兆甲·文昌府项目建筑工程设计方案修改公示

兆甲·文昌府项目位于合川区合阳城街道位于青龙街92号，四周均临市政道路，东临营盘街，西临洛阳溪街，北临双牌坊街，南临青龙街。建设单位是重庆兆甲房地产开发有限公司，现因设计优化，申请对项目原设计方案进行修改，修改的主要内容如下：

修改前后对比图附后

修改前2#楼负一层平面图

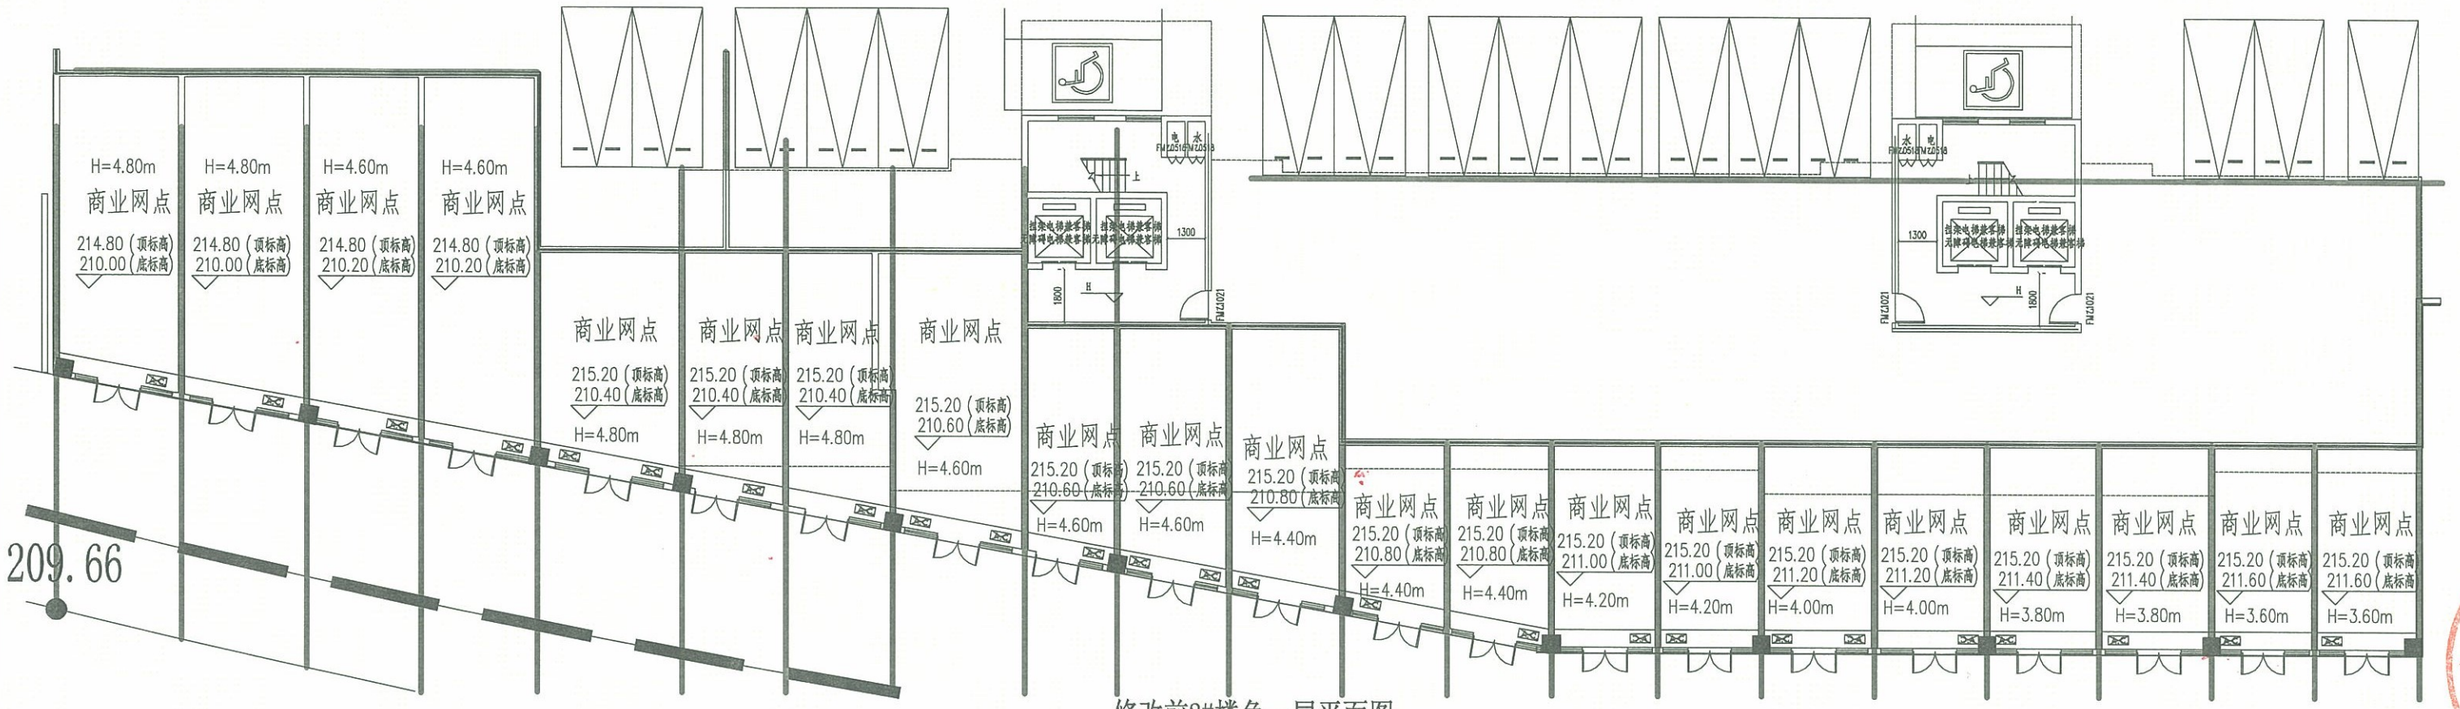
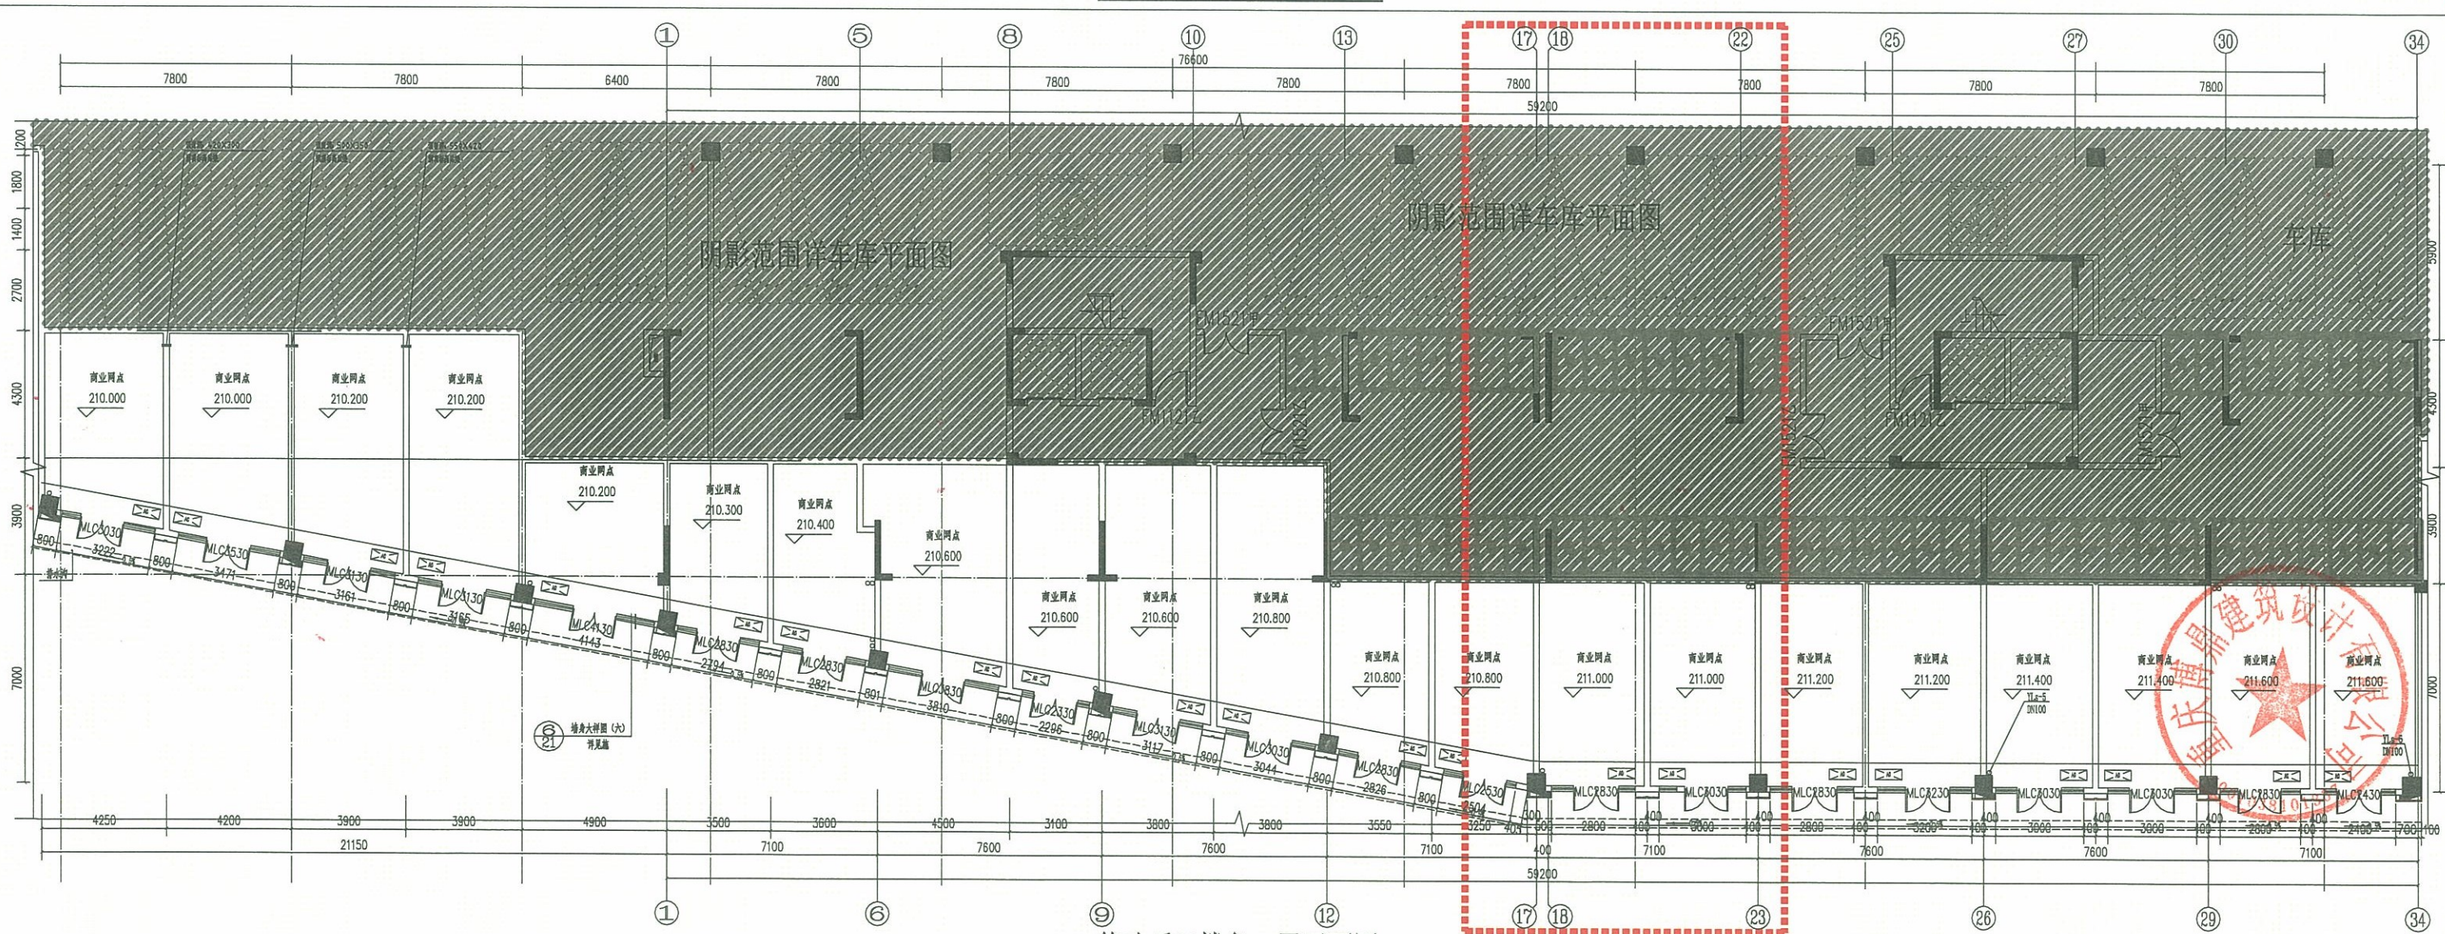
二、2号楼西立面山墙增加商业排烟井，外包尺寸为350㎜×1600㎜，增加建筑面积6.16㎡，一、二单元之间增加伸缩缝，修改后其原方案建筑外包总长59.4米增加至59.95米，增加建筑面积18.48㎡，负一层商业根据住宅变化相应增加400㎜，增加建筑面积2.84㎡。

修改前2#楼南立面图

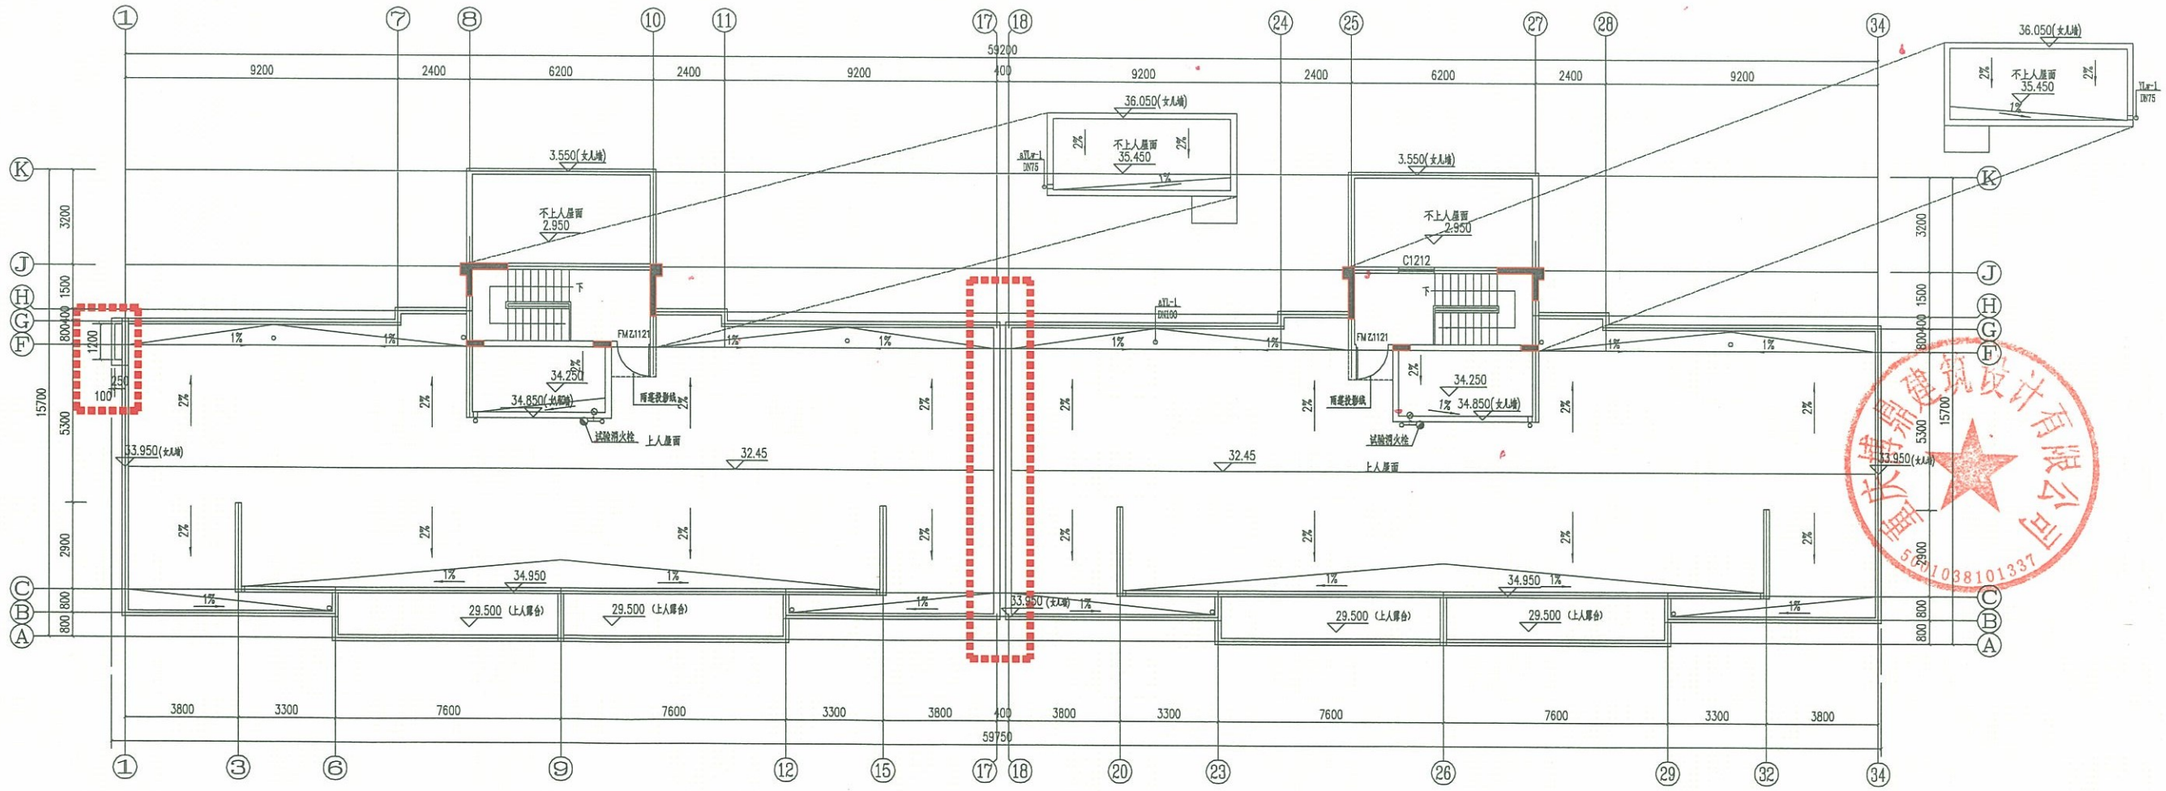
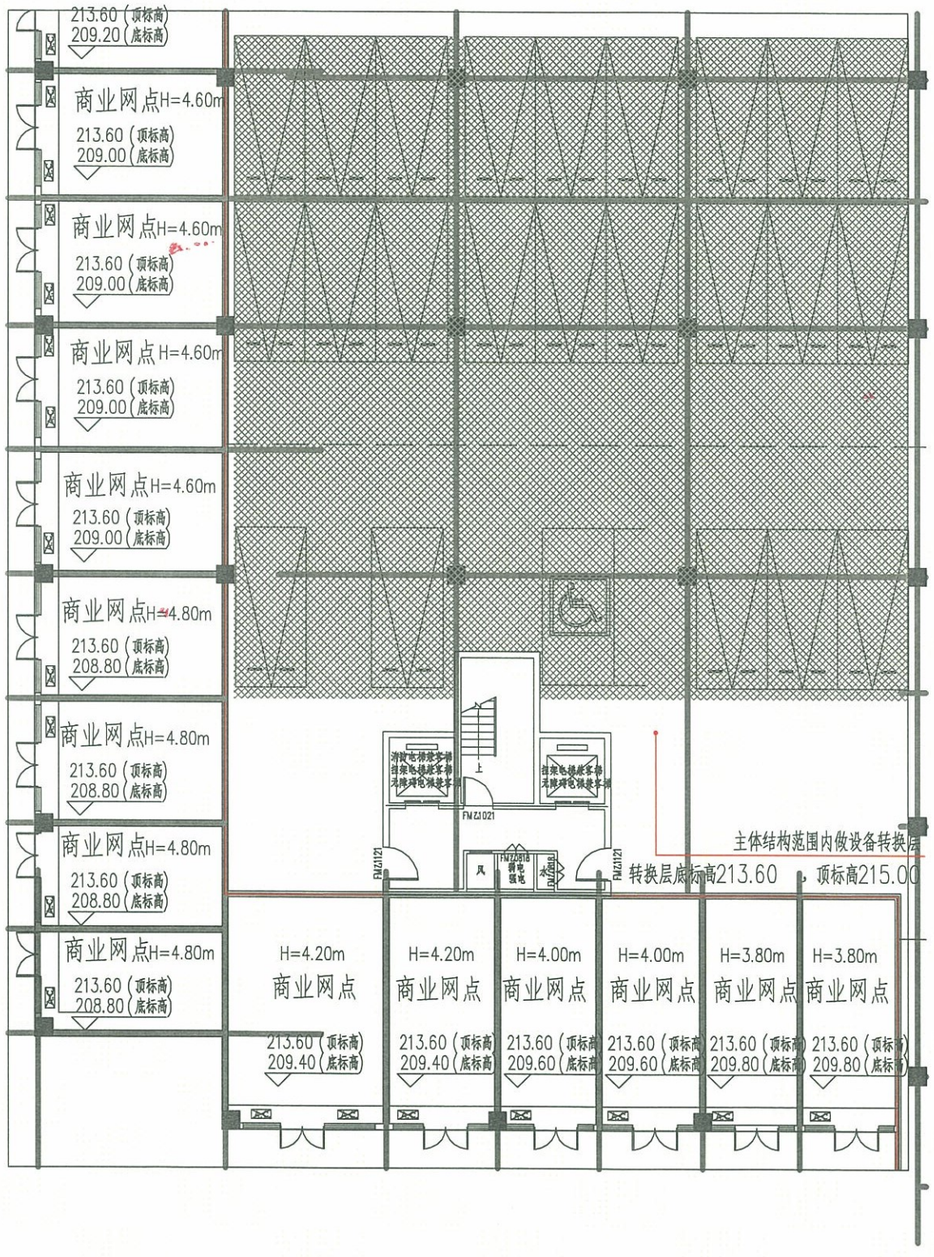
一、2号楼、3号楼、6号楼、9号楼为了外墙颜色更加立体，其立面进行外墙颜色优化，其米黄色饰面改成米白色，其余为深咖啡色（详见变更后立面图）。

修改前3#楼负一层平面图

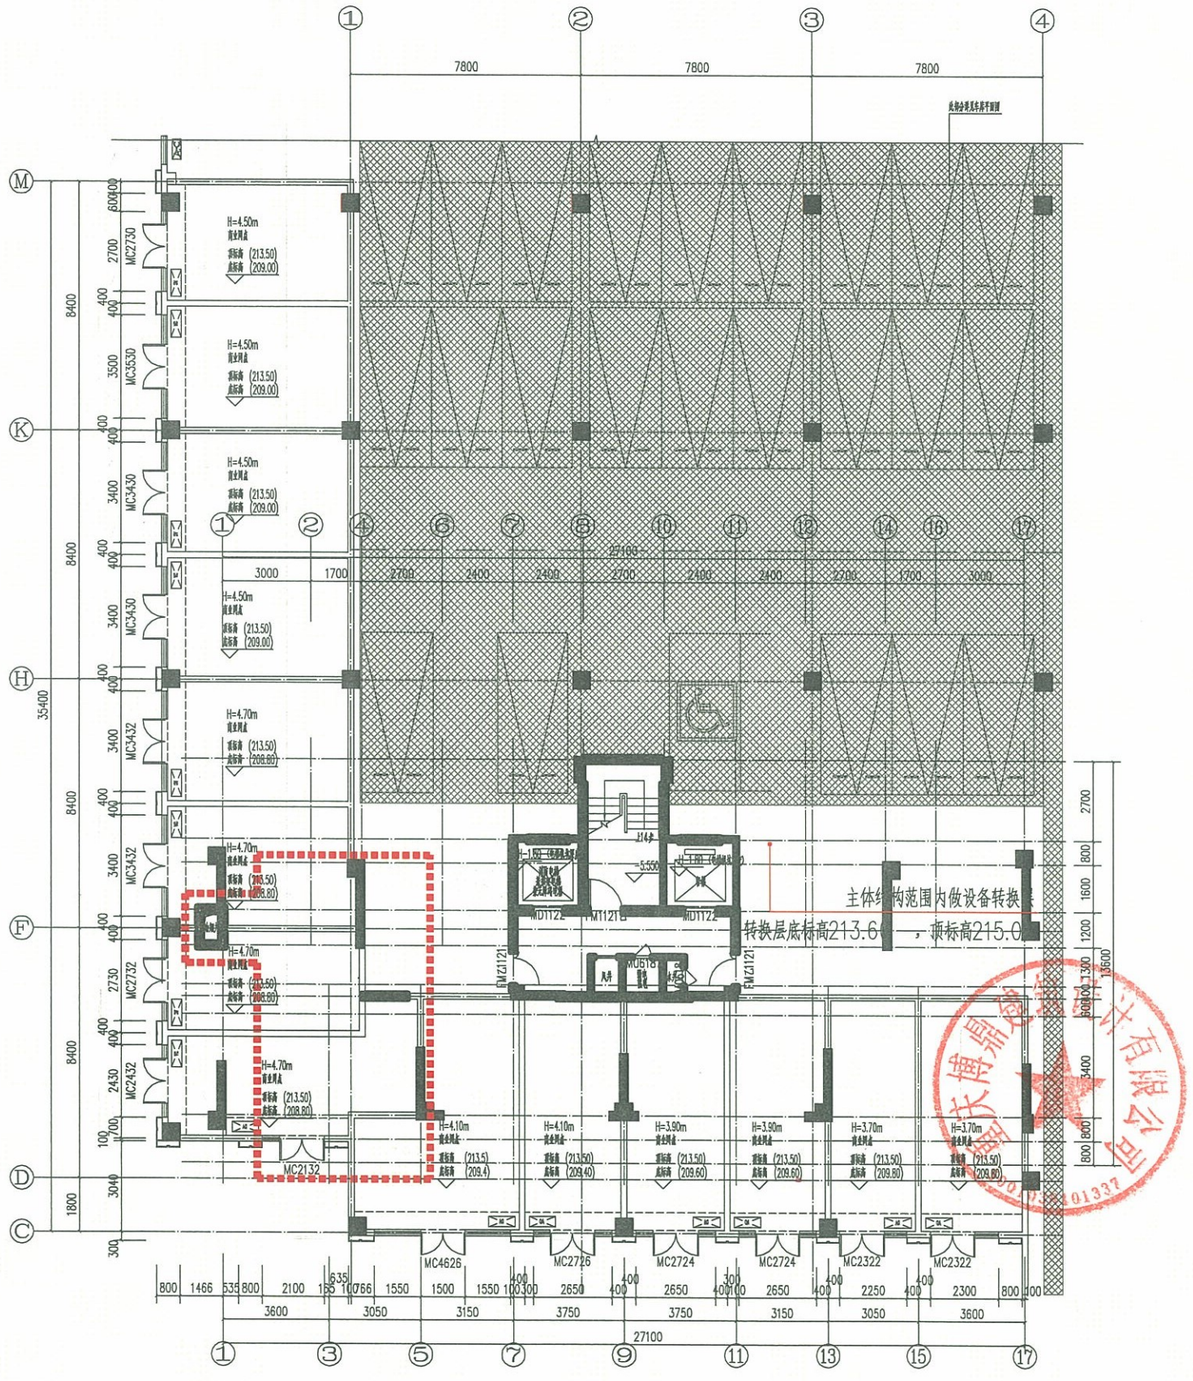
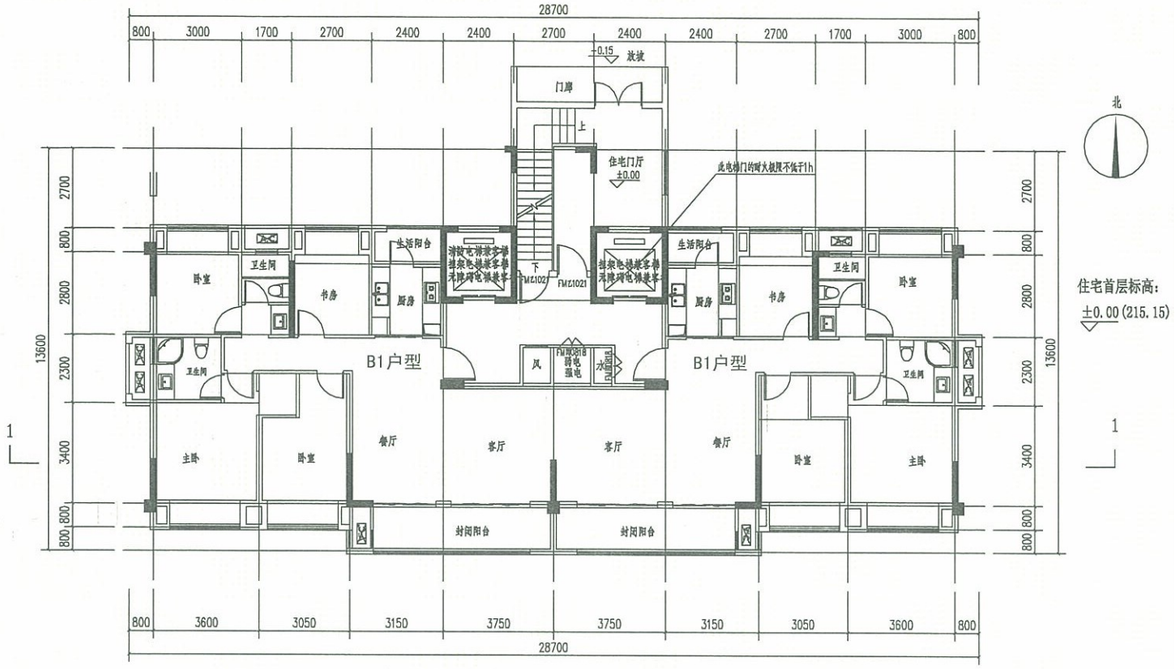
三、3号楼西立面山墙增加商业排烟井，外包尺寸为800㎜×1200㎜，增加建筑面积17.28㎡，负一层商业因剪力墙的设置原因，其商业增加面积3.89㎡。
